川内原子力発電所

原子炉施設保安規定変更認可申請について

「緊急時対策所（指揮所）の設置に伴う変更」

（コメント回答）

第1図 設備対策による仮送電（給電）のイメージ図

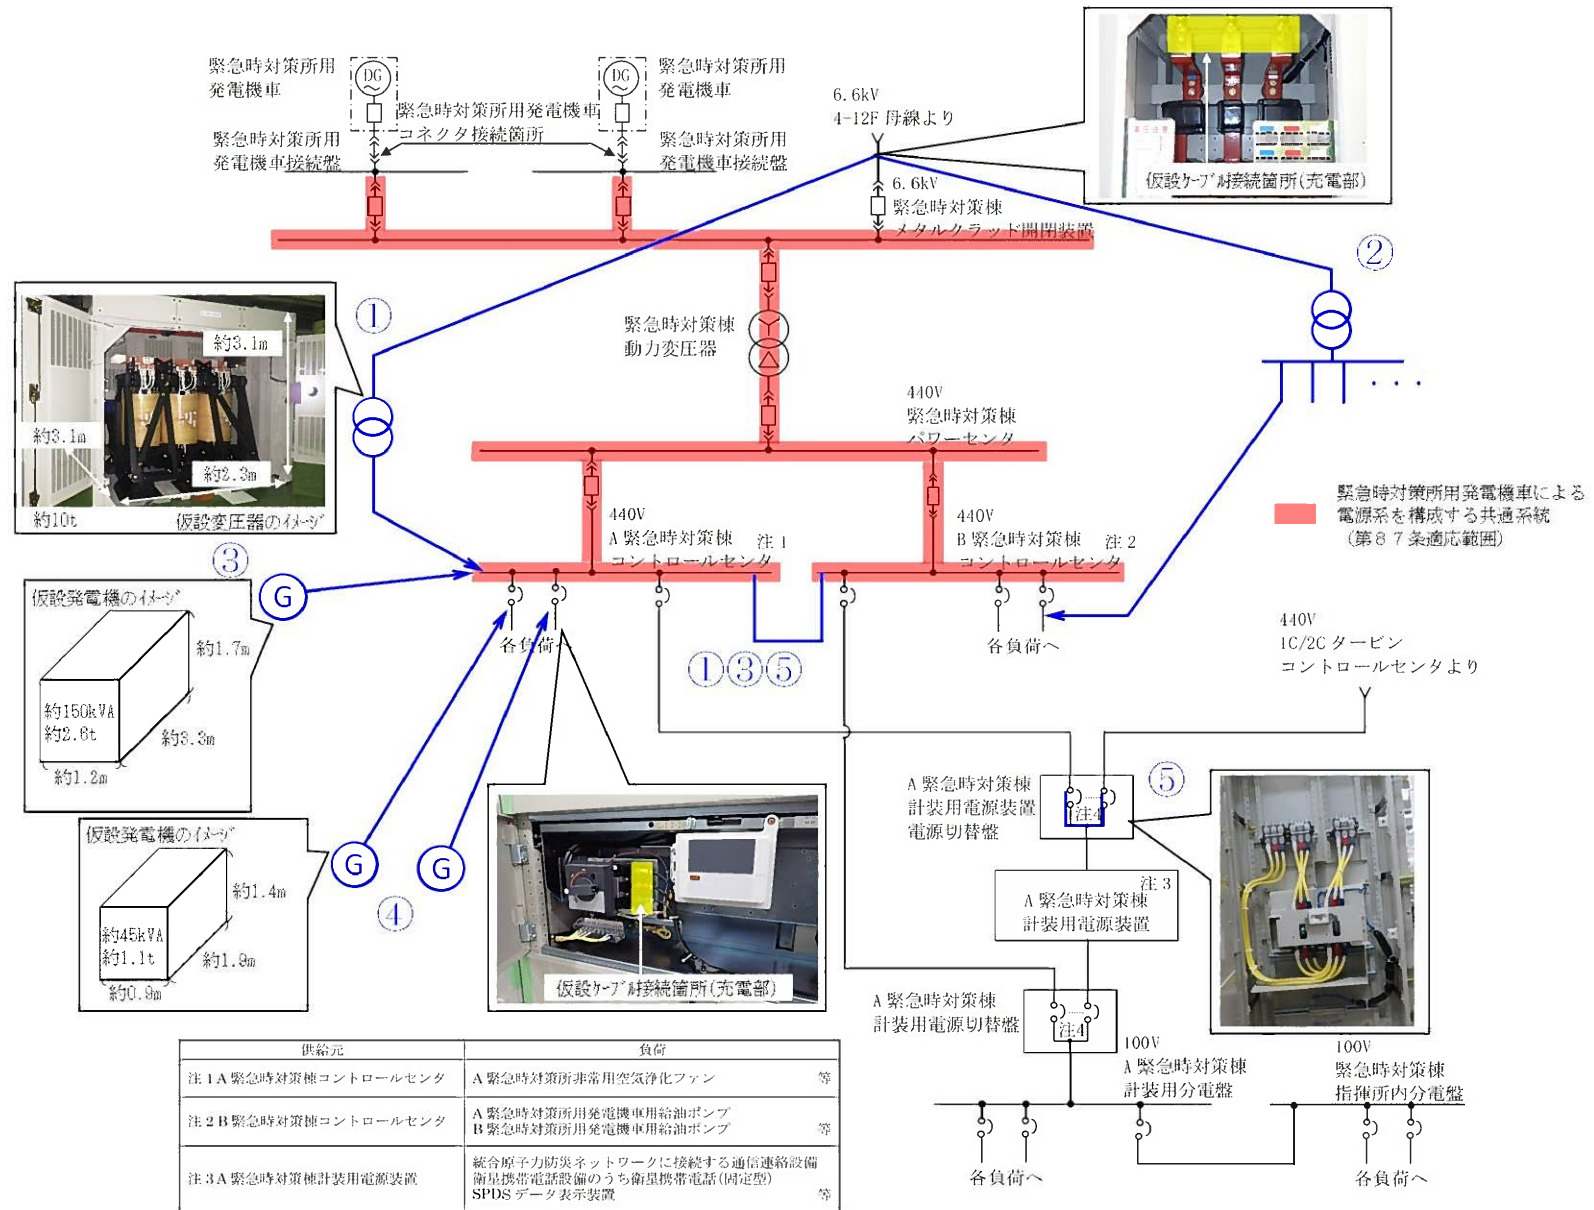
No.	コメント時期	コメント内容
1	2021年7月15日 第991回審査会合	第87条「予防保全を目的とした点検・保守を実施する場合」について、点検時の措置として所内電気設備の健全性を確認することになっているが、補完措置としては不十分でないか。

緊急時対策所用発電機車による電源系を構成する共通系統を点検する際における、点検時の措置として設備対応を検討した。

設備対策による仮送電（給電）の可否を検討したケース①～⑤は以下のとおり。
なお、①～⑤それぞれのイメージについては第1図に示す。

- ① 6.6kV 4-12F母線からメタルクラッド開閉装置に接続するケーブルとコントロールセンタを仮設変圧器を介して仮設ケーブルで接続し、コントロールセンタを經由して各負荷へ給電する。
- ② 6.6kV 4-12F母線からメタルクラッド開閉装置に接続するケーブルと各負荷をコントロールセンタを經由せず、仮設変圧器及び仮母線を介してそれぞれ仮設ケーブルで接続し、各負荷へ直接給電する。
- ③ 仮設発電機とコントロールセンタを仮設ケーブルで接続し、仮設発電機からコントロールセンタを經由して各負荷へ給電する。
- ④ 仮設発電機と各負荷をコントロールセンタを經由せず、それぞれ仮設ケーブルで接続し仮設発電機から各負荷へ直接給電する。
- ⑤ 1C/2Cタービンコントロールセンタから緊急時対策棟計装用電源装置電源切替盤の回路を利用し、コントロールセンタを經由して各負荷へ給電する。

緊急時対策所用発電機車による電源系を構成する共通系統を点検する際の、代替措置として設備対策による仮送電（給電）の可否について複数のケースで検討した結果、以下の懸念がある。

- ・ 設備対策は、仮設変圧器等の重量物を含む仮設設備を多数設置する必要があり、それらが電気室内で輻輳することで点検作業の安全性が低下する恐れがある。仮設設備の大部分を屋外に設置したとしても、屋外から緊急時対策棟建屋内の各負荷まで仮設ケーブルを設置している間、仮設ケーブル設置ルート上の出入り口や扉を開放する必要があり、その状態で重大事故等が発生した場合は、出入り口や扉を閉めることが出来ず、緊急時対策棟としての機能を損なう恐れがある。
- ・ 仮設設備による給電中は、充電している仮設設備の近隣での作業が発生すること、及びしゃ断器周辺では、充電部と停電部（点検作業箇所）が近接することから、点検作業の安全性が低下する恐れがある。

以上より、点検時の代替措置として設備対策による仮送電（給電）は実施不可である。

第2図 緊急時対策所の立ち上げと点検時の復旧の関連性

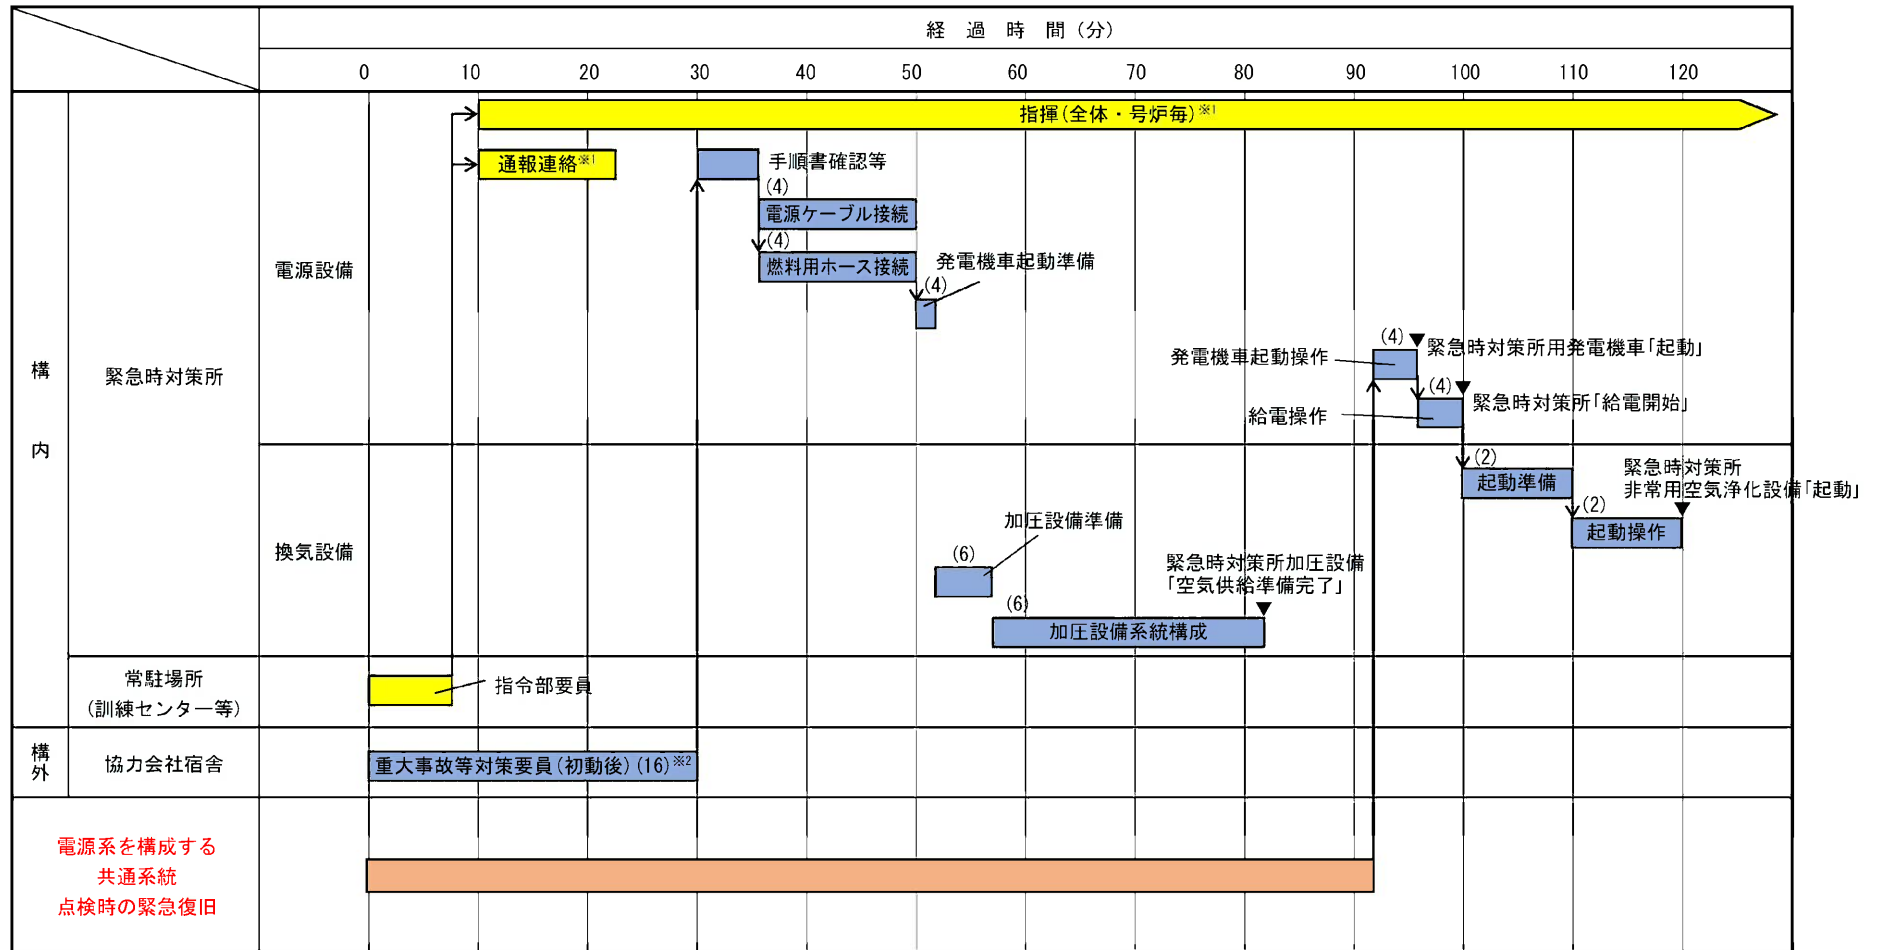
緊急時対策所用発電機車による電源系を構成する共通系統を点検する際における、点検時の措置として運用面による対応を検討した。

緊急時対策所は、設置許可の技術的能力※において、「休日・時間外」に全交流電源喪失が発生したことを想定しても、2時間以内に電源設備及び換気設備を起動完了することで、緊急時対策所（指揮所）としての機能を維持できることを確認している。

このため、緊急時対策所が2時間以内に立ち上げ完了するように、緊急復旧の体制及び手順書の整備を行う。

また、緊急時対策所の立ち上げについては、緊急時対策本部要員等が対応、点検時の復旧は点検作業員が対応するため、お互いの作業は並行して進めることができる。このため、緊急復旧の体制及び手順の整備を行うことで2時間以内に電源設備及び換気設備を起動できる。

第2図 緊急時対策所の立ち上げと点検時の復旧の関連性参照。
